Artikel: Rapport des experts Rothpletz, Rohn et Buchi sur la formation des fissures dans la galerie sous pression de l'usine de Ritom des CFF (suite)
Autor: [s.n.]
DOI: <https://doi.org/10.5169/seals-36581>

sur la formation des fissures dans la galerie sous
pression de l'usine de Ritom des CFF(Suite.)¹

B. Historique et exécution des travaux.

Fig. 1. — Relevé des fissures dans la galerie de Ritom, les 12 et 13 mai 1920, après le troisième remplissage (11. V. 20).
Echelles : Longueurs 1 : 4000, hauteurs 1 : 400.

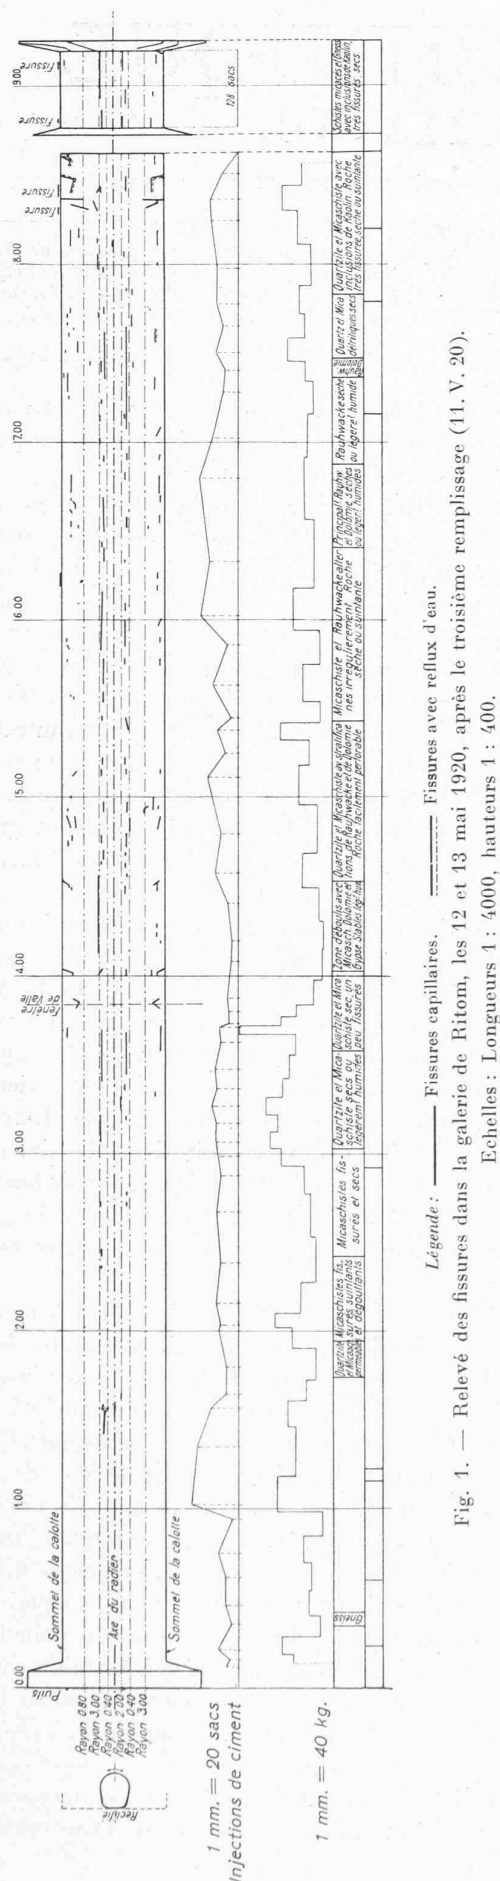
La direction des travaux se décida alors à mettre la galerie sous pression, à titre d'essai. Après une dernière visite, le 4 mai, on commença la mise sous pression le 5 mai 1920, jusqu'à la cote 1805,50 correspondant à une pression effective de 1,5 m. au-dessus du sommet de la voûte, à l'extrémité supérieure de la galerie et de 7,5 m. à l'extrémité inférieure. Pendant la nuit, le niveau de l'eau baissa de 60 centimètres, ce qui représente une perte d'eau de 6 litres à peu près par seconde. La galerie fut vidée le 6 mai, puis visitée. On constata plusieurs petites fissures se présentant par deux et se trouvant pour la plupart entre le pied-droit et le radier à certains endroits, entre l'hectomètre 1,4 et l'hectomètre 6,4, ainsi qu'une légère fissure dans la paroi du château d'eau, à proximité de la galerie de raccordement.

heure, le niveau monta jusqu'à la cote 1812_{,50}, ce qui équivalait à une pression effective de 9_{,5} m. à l'extrémité supérieure de la galerie et de 14_{,5} m. à l'extrémité inférieure. Après que le tuyau d'amenée eut été fermé, le niveau de l'eau baissa rapidement au début, et de plus en plus lentement ensuite. Au bout de cinq heures, il était à la cote 1803_{,50}, au bout de 24 heures à la cote 1800_{,50} et au bout de deux jours et demi à la cote 1799_{,75}. La perte maximum résultant des fuites d'eau de la galerie s'est produite au moment du plus grand remplissage et s'élevait à 52 litres par seconde. En procédant à l'inspection de la galerie le lendemain, soit le 11 mai, on se rendit compte qu'il s'était formé de nouvelles fissures, en particulier dans la partie où le terrain se compose de micacchiste crevassée, à l'hectomètre 8_{,4} ainsi que dans la galerie de 50 m. armée de fers longs et raccordant le château d'eau à la conduite tubulaire.

Sans avoir travaillé à la galerie, on procéda de nouveau, le 11 mai, à sa mise sous pression. En trois heures le remplissage fut porté jusqu'à la cote 1825, ce qui donnait une pression effective de 21 m. à l'extrémité supérieure de la galerie et 27 m. à l'extrémité inférieure. Comme sous cette pression une source de 10 litres à peu près par seconde se mit à sourdre dans la chambre d'appareillage et s'écoulait du côté de la conduite forcée, l'épreuve dut être arrêtée et la galerie vidée. Il fut par conséquent impossible de calculer la quantité d'eau perdue. On visita la galerie et dressa le plan des fissures (fig. 1). Outre ces fissures on constata que l'enduit avait souffert à une vingtaine d'endroits. Ces constatations amenèrent la direction des travaux à ordonner de nouvelles injections de ciment dans la galerie, ce qui nécessita quelques préparatifs.

Fig. 3. — Fissures du château d'eau, après le sixième remplissage (29-VI-20). — 1 : 600.

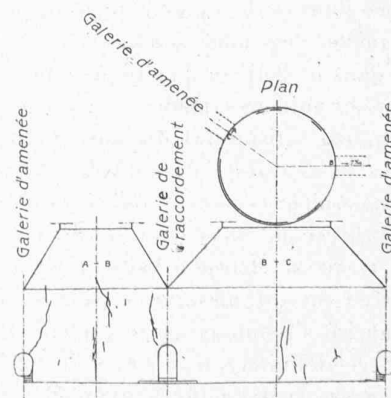
Les 28 et 29 juin, on procéda à un nouveau remplissage de la galerie jusqu'à la cote 1838₅₀. Cette cote correspond assez exactement au niveau le plus élevé du lac de Ritom. Par suite de l'injection de ciment, la déperdition d'eau avait un peu diminué, mais elle était encore de 262 litres par seconde. On ne constata pas d'écoulement d'eau hors de la montagne ; il est vrai que les sources avoisinantes ne furent pas mesurées. On laissa donc la galerie sous cette pression et commença, à titre d'essai, à faire fournir du courant par l'usine. 55 heures après le remplissage, le 1^{er} juillet 1920, l'eau se mit à jaillir de la côte, au-dessus d'Atlanca. L'endroit en question est à 200 m. environ du château d'eau et à une trentaine de mètres plus bas que la route de service château d'eau Piora. L'eau sortant du rocher qui n'est que légèrement recouvert d'éboulis occasionna le glissement de ce terrain, ainsi que d'une partie des sapins qui s'y trouvaient. La galerie fut immédiatement fermée et visitée. Cette inspection fit constater une grande quantité de petites fissures dans la galerie principale, le château d'eau et la galerie de raccordement (fig. 2 et 3).
